RESOLUCIÓN No:51656

Por la cual se resuelve un recurso de apelación

Rad N° 12-130361

PRIMERO: Que mediante Resolución No. 83897 del 23 de diciembre de 2013, la Superintendencia de Industria y Comercio denegó patente de modelo de utilidad a la creación denominada: “DISPOSITIVO DISPENSADOR MECÁNICO PARA GASEOSAS”, con fundamento en el artículo 16 de la Decisión 486 de la Comisión de la Comunidad Andina, al estimar que la solicitud en estudio no cumplió con el requisito de novedad.

Vista de corte del sistema de retención y dispensado de D1

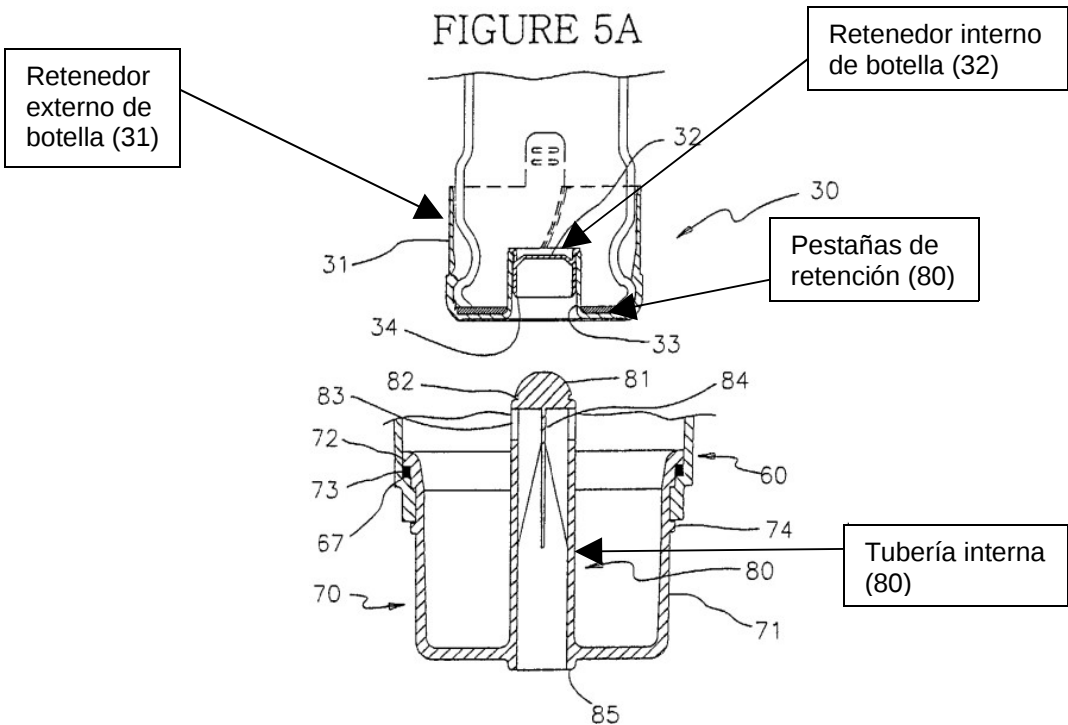
a mostrar la carencia de novedad de la invención frente a la anterioridad EP1314686, en adelante D1, mediante la siguiente tabla y análisis:

Características esenciales	D1 (EP 1314686)
Un cubo en forma de rectángulo (14) con un drenaje interno para facilitar el paso de líquido (11)	Un aparato dispensador de agua de botellón (10), rectangular que presenta en su parte interna una porción de tubería de agua inferior (70) (Figs. 1 y 3; Col. 4, Párr. 0014 y 0015).
El cubo posee una entrada (3) del drenaje en la parte superior con rosca universal	En la parte interna de aparato dispensador (10) se coloca un tope externo (31) que permite el ajuste del cuello de la botella, junto con un retenedor interno (32) que es insertado de manera ajustada con la pestaña central (33) (Figs. 1 y 3; Col. 4, Párr. 0018).
El tubo (15) es el que permite el caudal del líquido para su desplazamiento y poder drenarlo con la válvula dispensadora (1)	El aparato comprende en su parte interna una tubería interna de agua (80) de suplemento de líquido de la botella de agua al contenedor de almacenaje (Fig. 3; Col. 4, Párr. 0016)

De acuerdo con la tabla anterior, las características esenciales de la válvula dispensadora de agua descrita en reivindicación 1 habían sido divulgadas previamente en el documento D1, por lo tanto, la materia reivindicada no es nueva. En efecto, D1 revela un dispensador de retención doble de agua, que comprende un sistema retenedor de cuello de botella (20) comprendido por un retenedor externo (31), y un retenedor interno (32) complementado por pestañas de ajuste (33), que además retiene una tubería interna de agua (80) colocada dentro de la botella:
